## ALM62003-CR000014-02 Incidencia 5907900

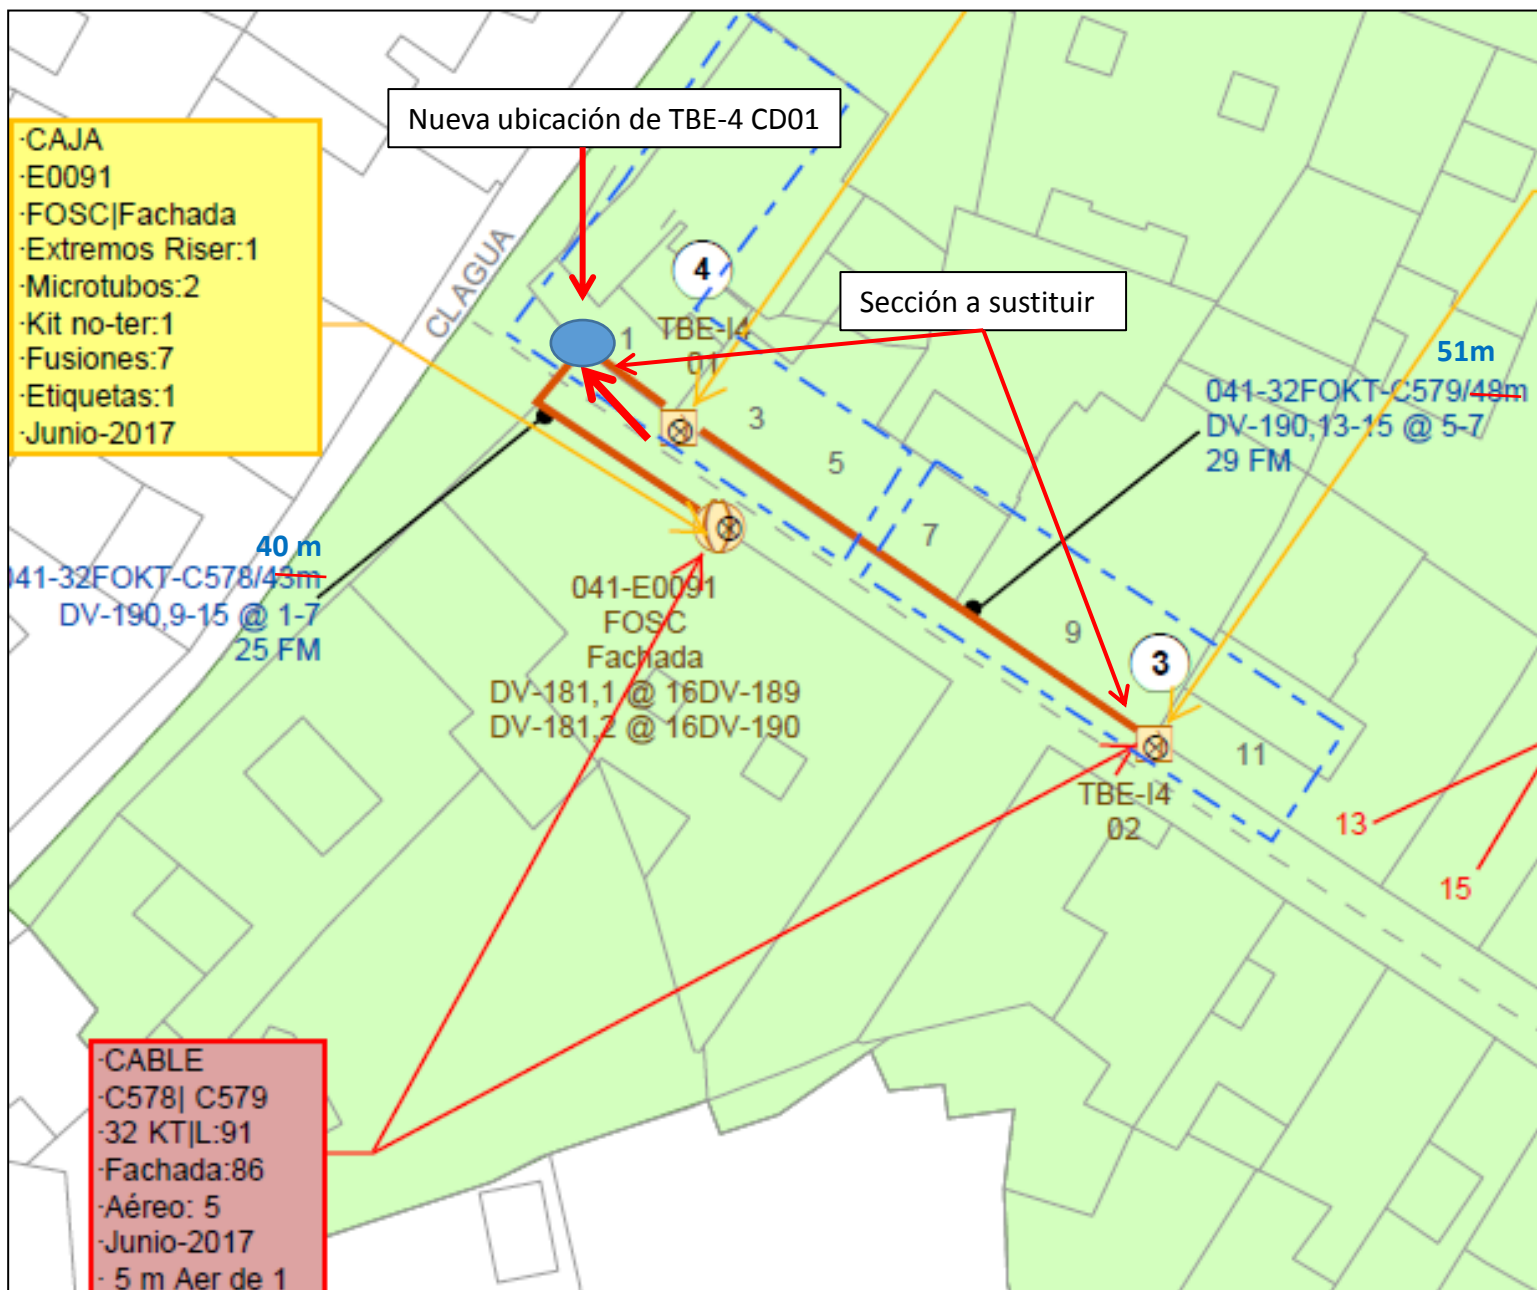
- Rediseño por permiso de paso denegado en C/ NUEVA, 3, ubicación de TBE-4, CD01 perteneciente a riser de exterior de FOSC FTHALM041E0091.
- Reubicar CD01 en C/ NUEVA 1 (vivienda en incidencia de instalación).
- Nuevo tendido de cable 041C0579 desde CD01 hasta CD02.
- Fusionar en recto en TBE-4 CD01.
- Modificar en GIS codificación de ambas TBEs, la CD05 corresponde a CD01 y la CD04 a CD02, así se encuentra en GIROS y etiquetado de campo
